监 理 通 知 单

工程名称：肇源县通威 100MW 渔光一体光伏发电项目

编号：ZYYG-ZHJL-852-TZD-014

事由：关于你单位管桩堆放的相关事宜

施工内容: 管桩堆放不符合要求
拍摄时间: 2021.07.19 14:30

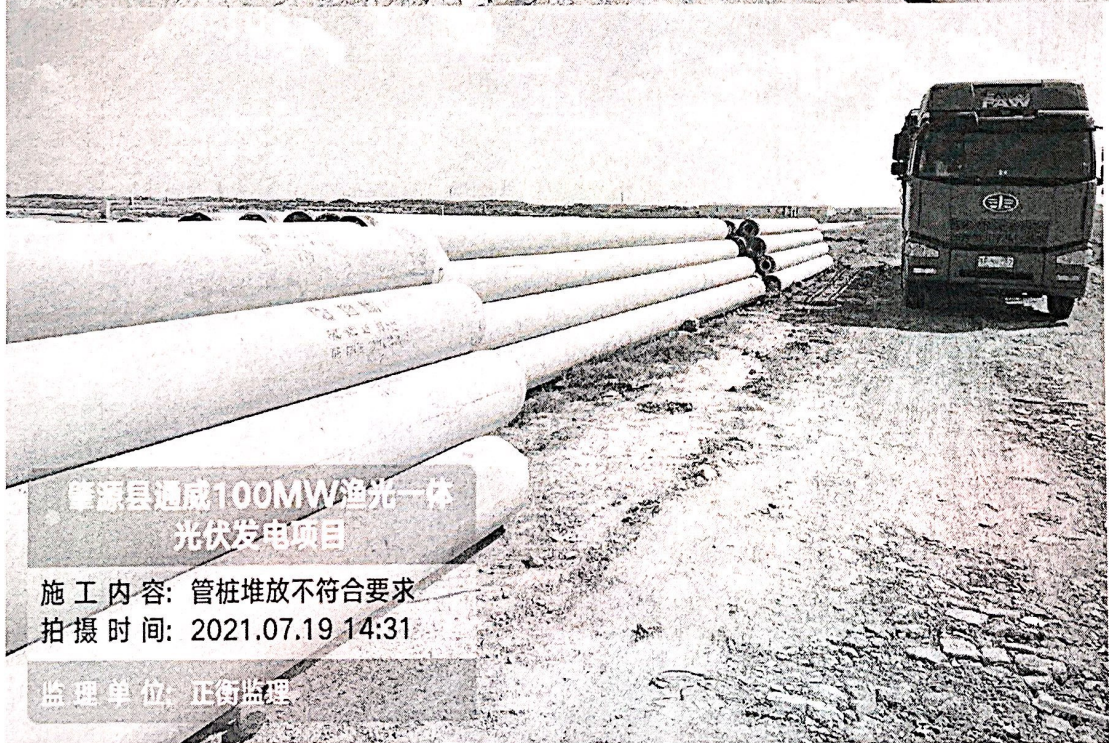
内容：经我监理部巡视检查发现，你单位堆放管桩不规范，管桩边缘处木楔未塞紧，未能起到有效的防护作用，并且周围未增设相关安全标识，为了避免不必要的质量安全隐患，现根据管桩堆放管理规范要求你单位做到以下几点：

- 1、场地平整坚实，不得产生不均匀下沉，必要时应对堆场进行地面硬化；
- 2、管桩堆放时，最下层必须设置垫木，垫木边缘处的管桩应用木楔塞紧，防止滚动，堆放层数不多于 4 层；
- 3、叠层堆放管桩时，应在垂直于管桩长度方向的地面上设置 2 道垫木，垫木应分别位于距桩端 0.2 倍桩长处。
